**PERIZIA DI ASSESTAMENTO A FINE LAVORI**

Oggetto della tavola:  
**Relazione generale della perizia di assestamento a fine lavori**

**RIQUALIFICAZIONE ED ADEGUAMENTO DELL'OSPEDALE DI COMUNITÀ "S. LUCIA" DI RECANATI - 1° STRALCIO - RIORGANIZZAZIONE ATTIVITÀ POLI AMBULATORIALE E NUOVO SERVIZIO DIALISI**

**Relazione Tecnica Generale della Perizia di Assestamento a Fine Lavori"**

Schema a blocchi funzionale Quadri Elettrici

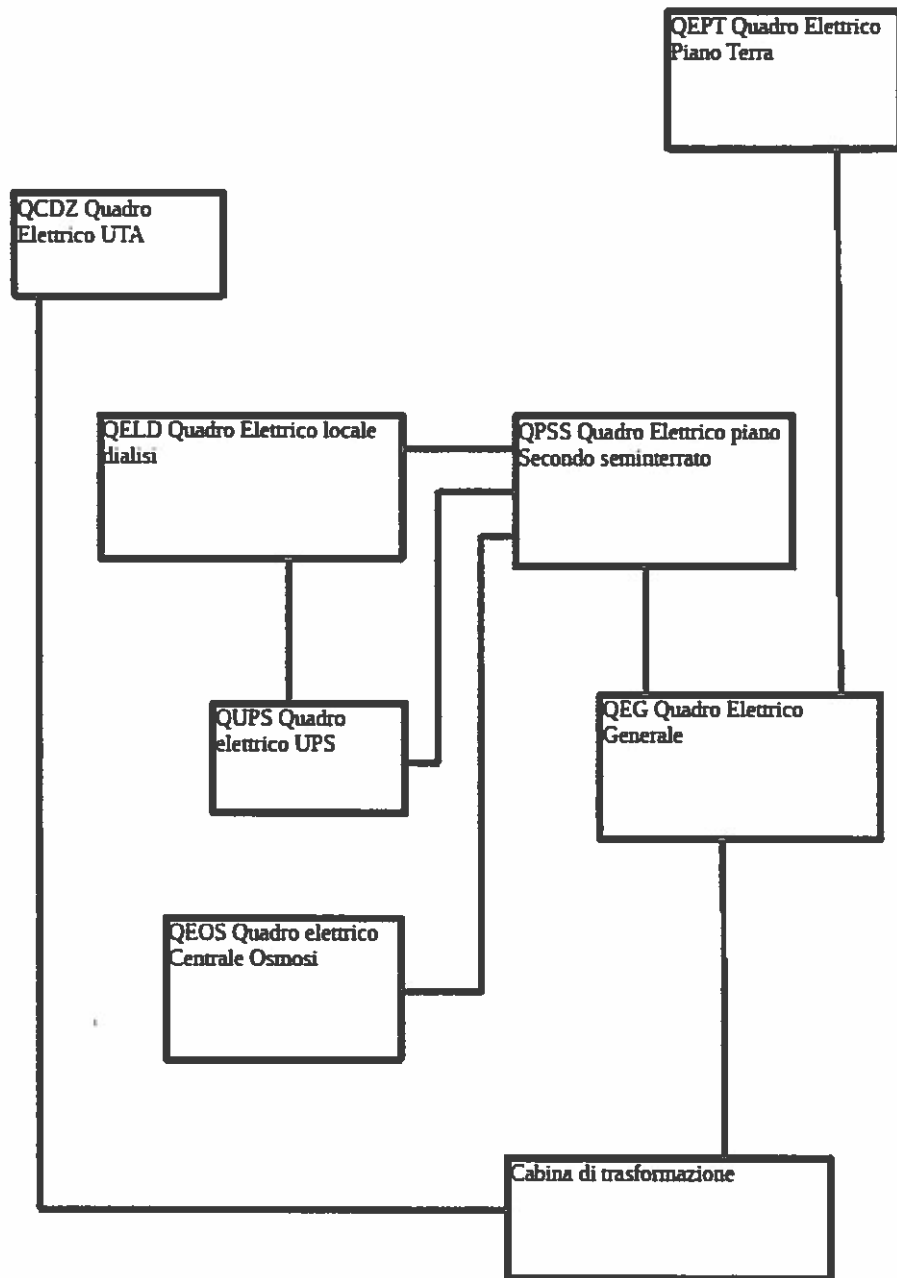
Il quadro QPSS alimenta il quadro QUPS e da quest'ultimo parte la sezione privilegiata del QELD (Quadro Elettrico Locali Dialisi). Al fine di ridurre la sezione dei cavi dovuta alla precedente predisposizione di un UPS Tri/mono fase e la corrente nominale dell'interruttore automatico magnetotermico a servizio dell'UPS si è valutato che la soluzione migliore fosse la fornitura ed installazione futura, con un nuovo appalto, di un UPS della tipologia trifase-input/trifase-output per la sala dialisi. Questa scelta consentirà di ottimizzare il bilanciamento dei carichi in caso di malfunzionamento dell'UPS nella rete di distribuzione, evitando eventuali disservizi dovuti a sovraccarico di una sola fase.

Nel QELD sono stati aggiunti 2 interruttori automatici differenziali magnetotermici per ogni posto letto. Di questi dispositivi di protezione, uno è dedicato alle prese elettriche nella trave testa letto e l'altro per il gruppo delle tre prese a parete.

Sono state anche predisposte linee di partenza e ritorno per alimentare eventuali trasformatori di isolamento da installare in futuro e alloggiati nel locale monitor (si fa presente fin d'ora che i differenziali installati di tipo A, dovranno essere rimossi e sostituiti con altre apparecchiature di interruzione se si opterà per l'installazione di detti trasformatori, in quanto dotati di centralina per il controllo di isolamento).

È stata modificata la linea di arrivo dell'UPS da monofase a trifase per predisporre l'impianto per un UPS trifase-input/trifase-output, poiché l'attuale UPS è trifase/monofase.

Il QUPS è stato adattato per la nuova tipologia di UPS trifase/trifase predisponendo anche il bypass manuale.

Schema a blocchi impianto rilevazione incendi

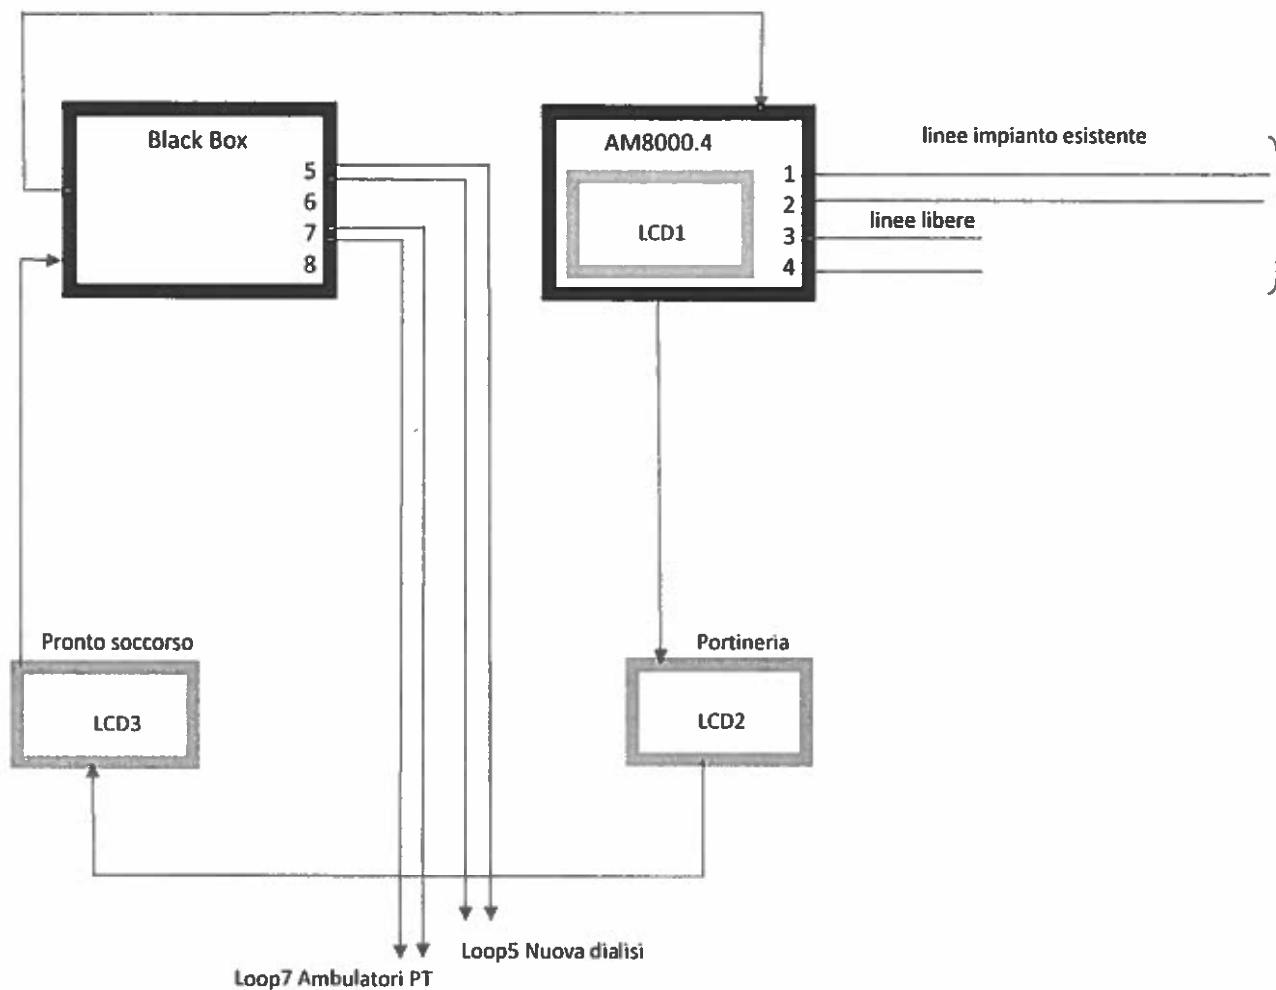
Allo scopo si è deciso di acquisire e installare una centrale Notifier tipo **AM8000.4** dotata di n. 4 loop (linee) configurate con protocollo CLIP per la lettura dei sensori di fumo e degli attuatori attualmente installati nei reparti non oggetto di intervento in ambito dell'appalto.

Per quanto concerne l'installazione della centrale per i nuovi reparti si è optato per l'installazione della Notifier **BLACKBOX.4** (estensione della centrale AM8000) dotata di ulteriori 4 linee LOOP da utilizzare con protocollo ADVANCED, idoneo ad ospitare sulla singola linea, fino a 159 sensori + 159 moduli (il protocollo CLIP ne gestisce al massimo 99+99).

Tale scelta garantisce la massima efficienza in fase di gestione in quanto ogni dispositivo connesso all'impianto può essere gestito e configurato dalla medesima centrale, indipendentemente se collegato al vecchio o al nuovo impianto. Inoltre nel caso di guasto della centrale AM8000.4 o del modulo Blackbox.4 l'altra continuerà a funzionare regolarmente.

Il modulo BLACKBOX.4 (come espansione dell'AM8000.4) è stato posizionato al fianco della centrale sostituita e per venir incontro alle esigenze del reparto tecnico ASUR e di quello di manutenzione l'impresa ha posato a titolo gratuito due linee loop (andata e ritorno) dai nuovi reparti oggetto dell'appalto al locale di ubicazione delle centrali di rivelazione fumi per una lunghezza di circa 400mt.
